RAPPORT D'ENQUETE PUBLIQUE

EXPLOITATION D'UN PARC EOLIEN DE 6
AEROGENERATEURS PAR LA SARL BORALEX SUR LA
COMMUNE DE FONTAINE-LES-BOULANS

5. Mémoire en réponse Mémoire en réponse du porteur de projet BORALEX au procès-verbal de synthèse des observations du public (6 février 2020)	page 48

1) Positionnement des éoliennes FLB05 et FLB06

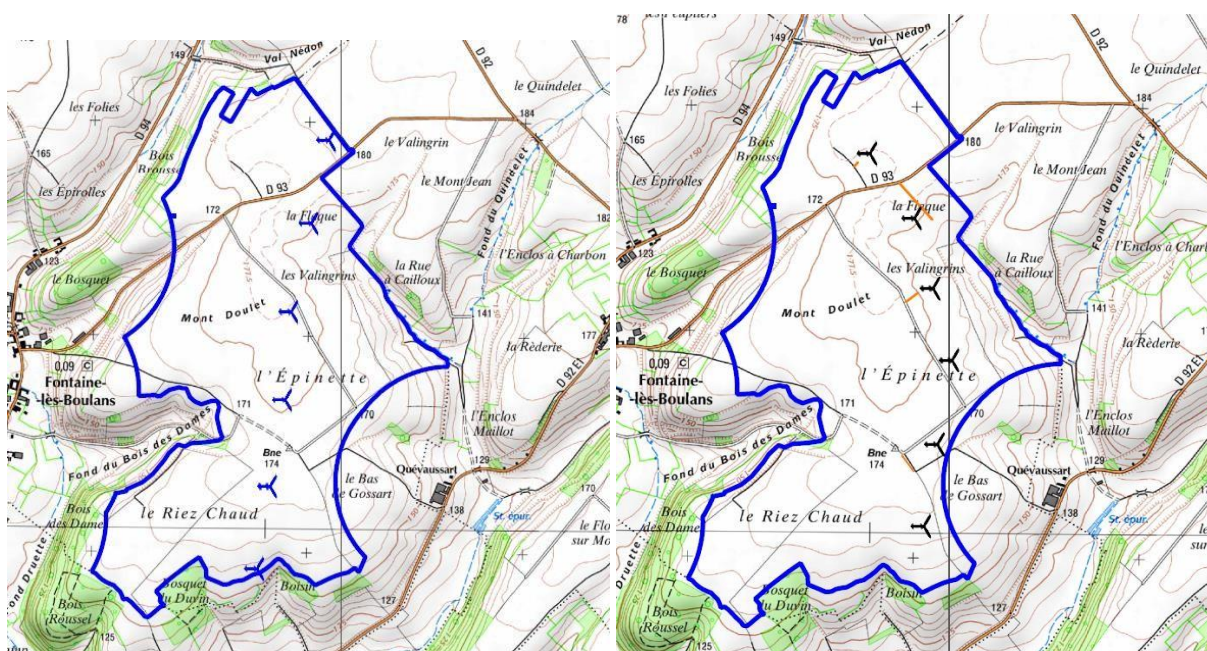
Sur un plan tout à fait local, le courrier n°1 de Messieurs et Mesdames LAQUAY pose la question de l'encerclement de leur hameau de Quevaussart avec les éoliennes de Fiefs et les éoliennes FLB05 et FLB06 prévues, plein Ouest à un peu plus de 500 m de leurs habitations et exploitation agricole laitière.

Question et proposition : Reculer FLB05 et FLB06 ou proposition de les mettre au nord de FLB01 ?

CONES DE VUE DU CHATEAU DE BOMY

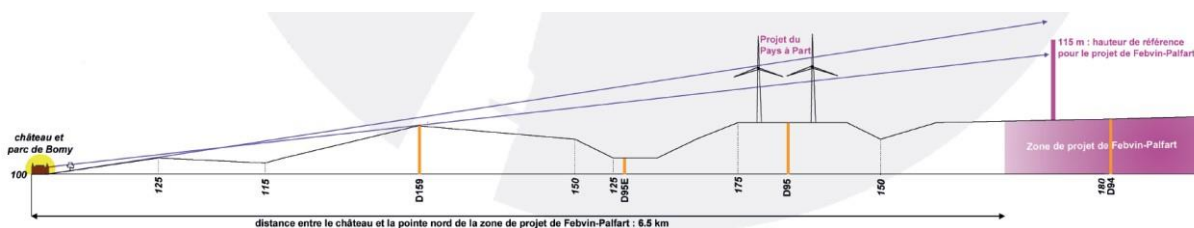
Question : Comment peut-on affirmer que les parcs cumulés de Febvin-Palfart et Fontaine-lès-Boulans ne sont pas du tout dans le cône de vue du château de Bomy ? Nous avons tous en tête, dans le Ternois, l'affaire du château de Flers dont le jugement

du tribunal de Montpellier a ordonné la démolition des éoliennes situées à quelques kilomètres dans le cône de vue.

Réponse de Boralex : La commune de Febvin-Palfart est classée parmi les communes favorables au développement de l'éolien dans le schéma régional éolien Nord-Pas-de-Calais (page 61).

Le cône de visibilité depuis le château de Bomy établi par le SDAP 62 (Service territorial de l'Architecture et du Patrimoine) depuis les étages du château est orienté vers les zones d'études des projets éoliens de Febvin-Palfart et Fontaine-lès-Boulans. Ce cône étant identifié comme une sensibilité importante du secteur, nous avons réalisé une analyse plus fine dans le volet paysager.

- ↳ Le cône identifié par le SDAP qui matérialise la zone de perception potentielle depuis les étages du château - en hachures sur la carte suivante
- ↳ La zone de perception constatée in situ depuis les franges du parc du château accessible librement - en plein sur la carte suivante

CARTE DE LOCALISATION DES PRISES DE VUE EN FONCTION DE LA SYNTHÈSE DE L'ÉTAT INITIAL

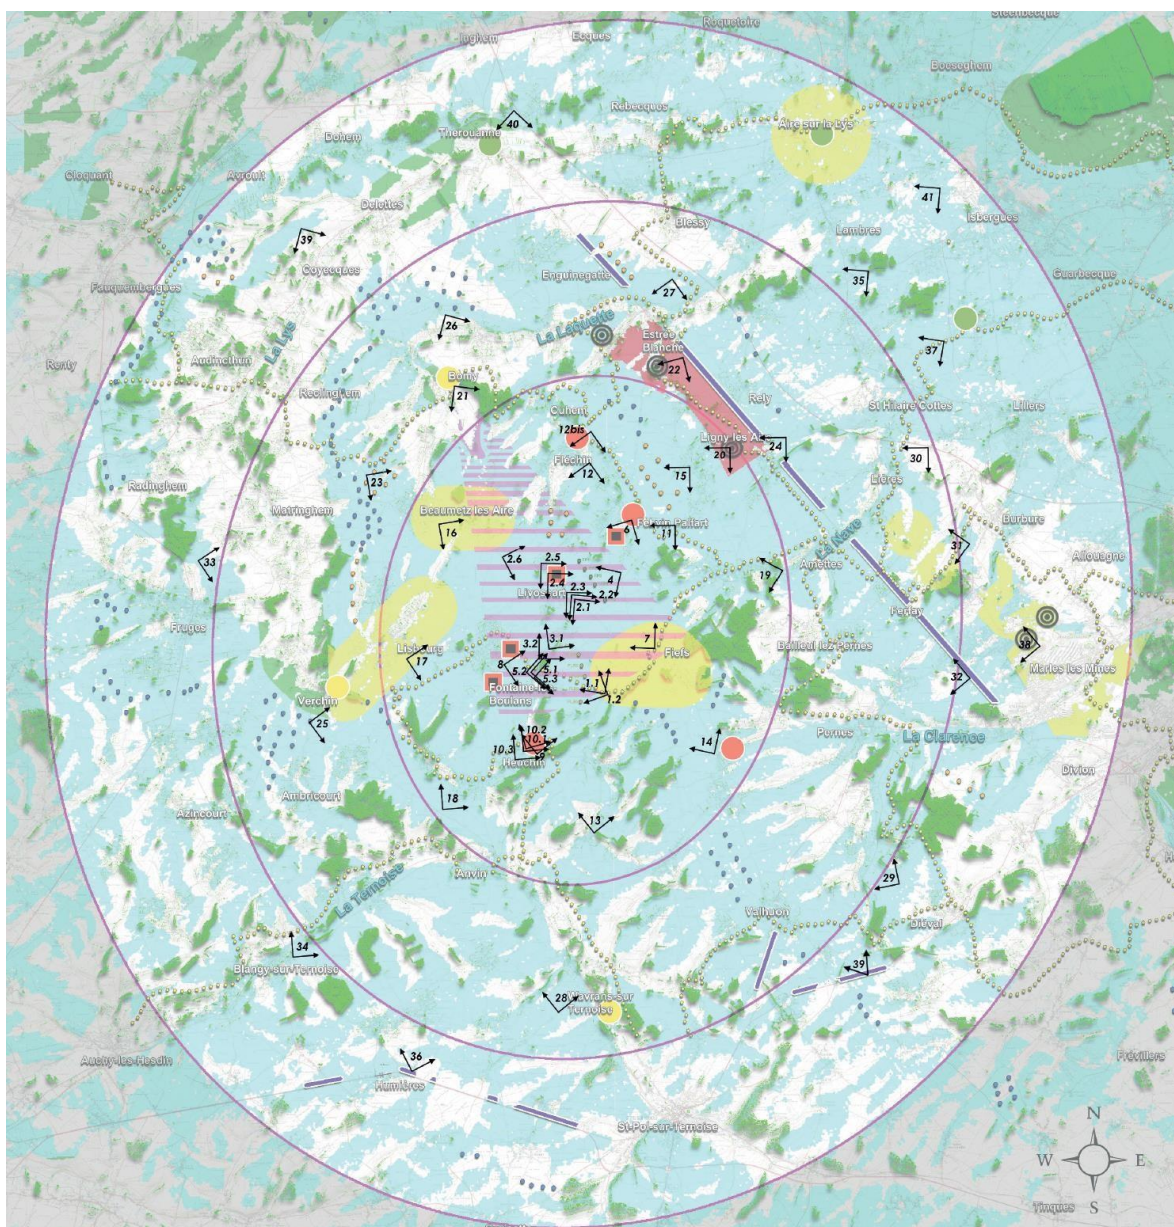
Question : Vos arguments sur le choix des points de vue choisis et non choisis pour les photomontages ?

En page 132 du volet paysager, il est ainsi précisé que « Le choix des photomontages émane de la synthèse de l'état initial et notamment des secteurs à enjeux forts et moyens identifiés, de la ZIV, des transects paysagers et de l'analyse des effets d'encerclement. ». On constate clairement sur cette carte que les prises de vue sont localisées sur les différents enjeux identifiés lors de l'état initial. Les pages 133 et 134 apportent un commentaire de justification pour chaque point de prise de vue.
